# 敦賀発電所 敷地内破砕帯について

平成25年5月10日  
日本原子力発電株式会社

## (2) 第4回評価会合(4月24日)での議論の状況(D-1破砕帯及びK断層の総合評価と主なコメント)

D-1トレンチ地質層序(イメージ)

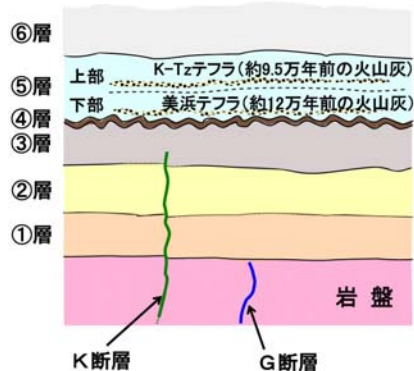
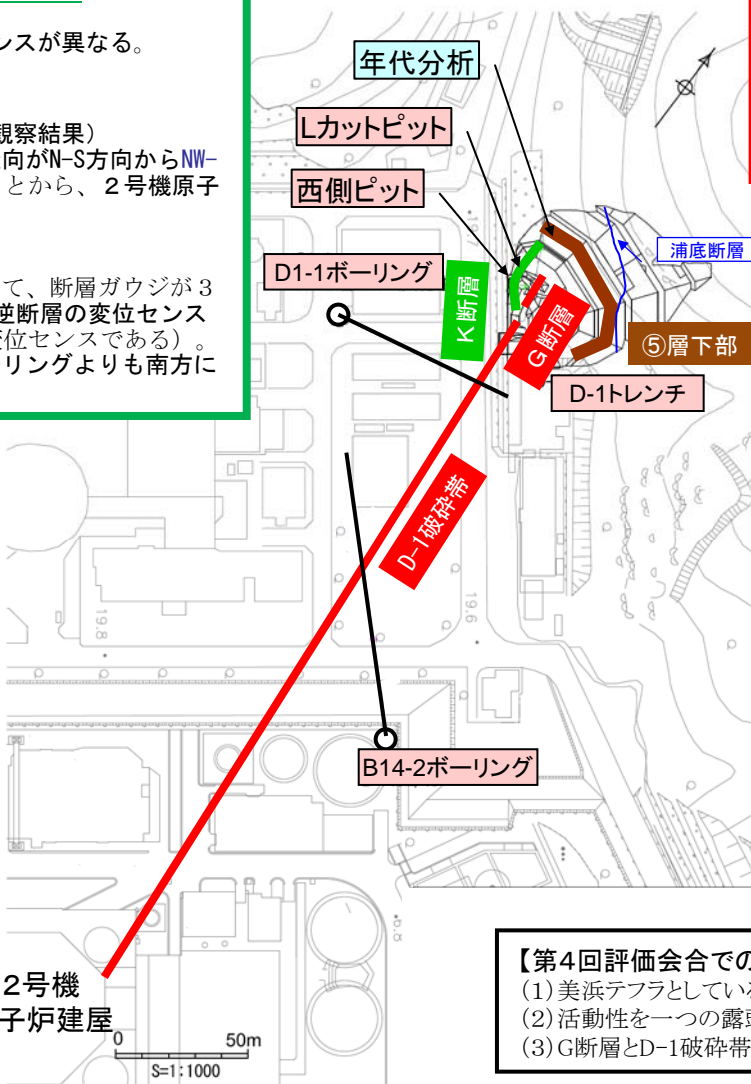
- (1) 美浜テフラとしている火山灰は少量であり、信頼性が低い。
- (2) 活動性を一つの露頭でしか確認していない。
- (3) G断層とD-1破砕帯とが同一であるとする主張は根拠が明確でない。

- ・D-1破砕帯(G断層含む)及びK断層は、⑤層下部に覆われる(両者は⑤層下部の地層が堆積した以降は活動していない)。
- ・⑤層下部で追加実施した年代分析の結果、⑤層下部は約12~13万年前頃の地層と判断された(美浜テフラが検出された(DMPとは異なる事、③層中の角閃石は美浜テフラでは無い事を確認))。
- ・したがって、⑤層下部に覆われるK断層及びD-1破砕帯(G断層含む)は、約12~13万年前以降に活動していない。

D-1破砕帯及びK断層は、後期更新世以降の活動はない。  
したがって、耐震設計上考慮すべき活断層ではない。
